vorhabenbezogener Bebauungsplan „Einzelhandel PENNY und EDEKA im Waagerner Tal“

Abwägung der eingegangenen Anregungen und Bedenken der Träger öffentlicher Belange sowie der Bürger in der frühzeitigen Beteiligung

Stand: 12.09.2023
Abgabefrist für Stellungnahmen: 24.04.2023 (RP Stuttgart Fristverlängerung bis zum 28.04.2023 gewährt)

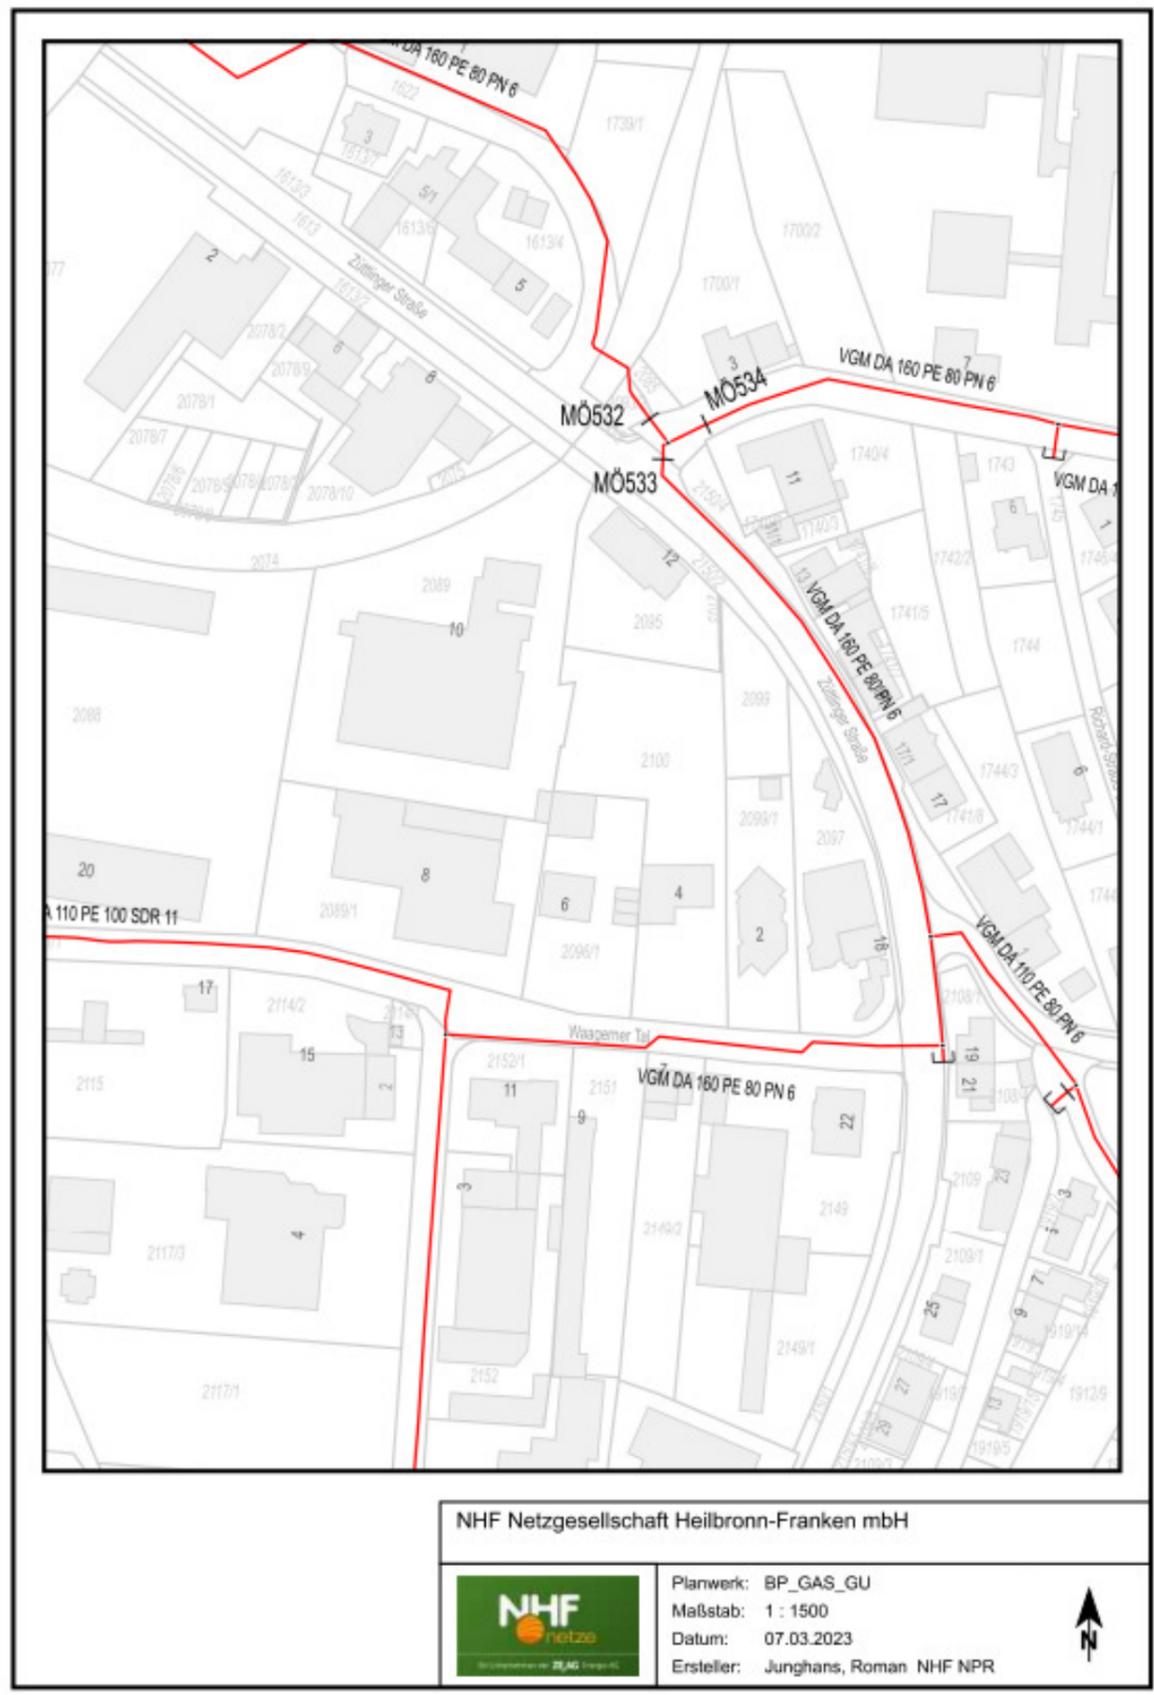
Im o.a. Plangebiet befinden sich Telekommunikationslinien der Telekom.

Insbesondere befindet sich im Flurstück Nr. 2089 die Hauszuführung für das Anwesen Züttlinger Str. 12. Zur Sicherung der Telekommunikationsversorgung bitten wir die betroffenen Flächen (im Lageplan rot markiert) nach § 9 Abs. 1 Nr. 21 BauGB als mit einem Leitungsrecht zu Gunsten der Telekom Deutschland GmbH, Sitz Bonn zu belastende Fläche festzusetzen.

Einer gesonderten Festsetzung für die Telekom bedarf es nicht. Telekommunikationsdienstleister haben aus § 134 Abs. 1 TKG einen Anspruch gegen Grundstückseigentümer auf Duldung der Verlegung und Betrieb von Versorgungsleitungen auf den betreffenden Grundstücken. Der Anspruch besteht insbesondere, wenn bereits ein Grundstück zur Sicherung einer solchen Nutzung mit einem entsprechenden Recht belastet ist, und allgemein, wenn keine unzumutbare Beeinträchtigung des Grundstückseigentums vorliegt. Da sich die Leitung bereits auf dem Grundstück befindet, ist davon auszugehen, dass sie keine unzumutbare Beeinträchtigung darstellt und daher eine Duldungspflicht der Eigentümer besteht. Da bereits eine gesetzliche Verpflichtung die Leitung rechtlich absichert, fehlt es für die Festsetzung eines Leitungsrechtes an der städtebaulichen Erforderlichkeit.
